Preso atto della documentazione presentata dalla La Terna S.r.l. in relazione all'intervento "Progetto apertura cava di ghiaia" acquisita al prot. n. 0338940/22 del 20 settembre 2022;

IL COMITATO CCR-VIA

ESPRIME IL SEGUENTE GIUDIZIO DI RINVIO ALLA PROCEDURA DI VIA

Verifica di Assoggettabilità a V.I.A. – V.A. art. 19 D.Lgs. 152/2006 e ss.mm.ii.
La Terna Srl - PROGETTO APERTURA CAVA DI GHIAIA

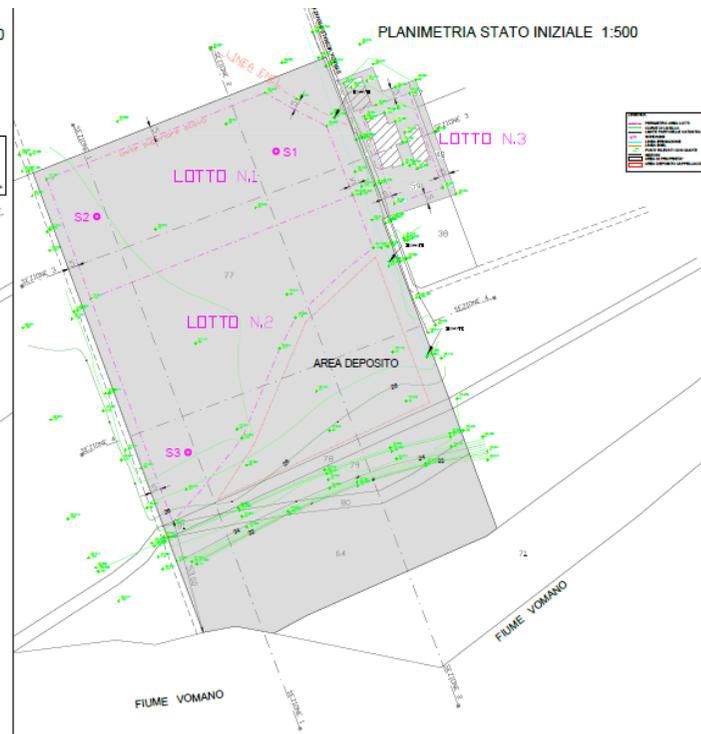
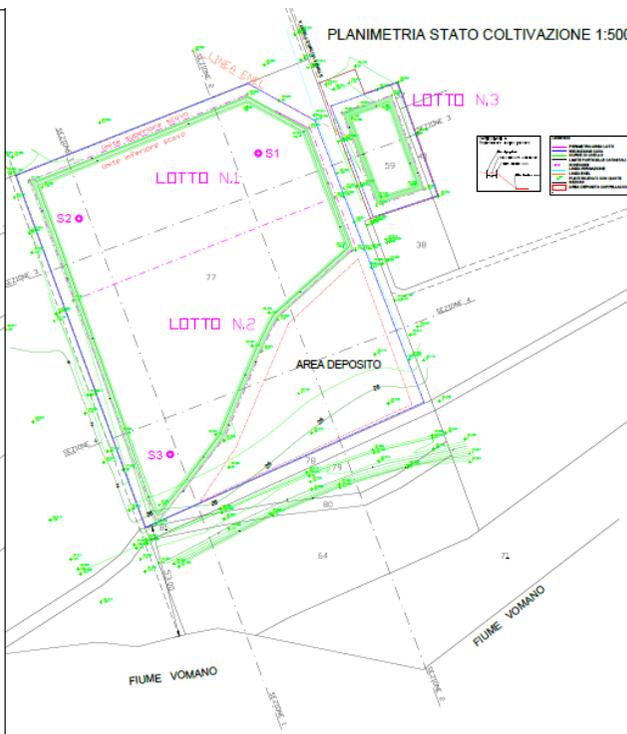
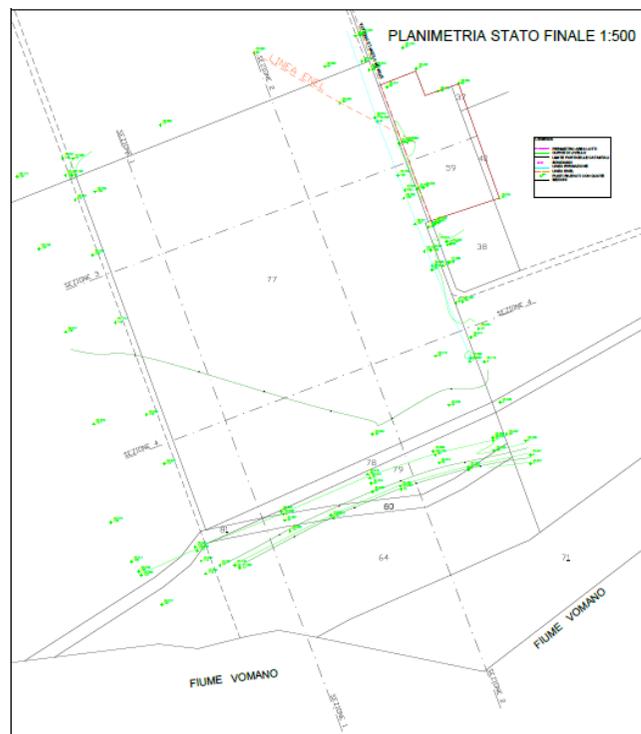
Preso atto che alcune sezioni indicano che lo scavo non rispetterà il franco di due metri rispetto alla falda;
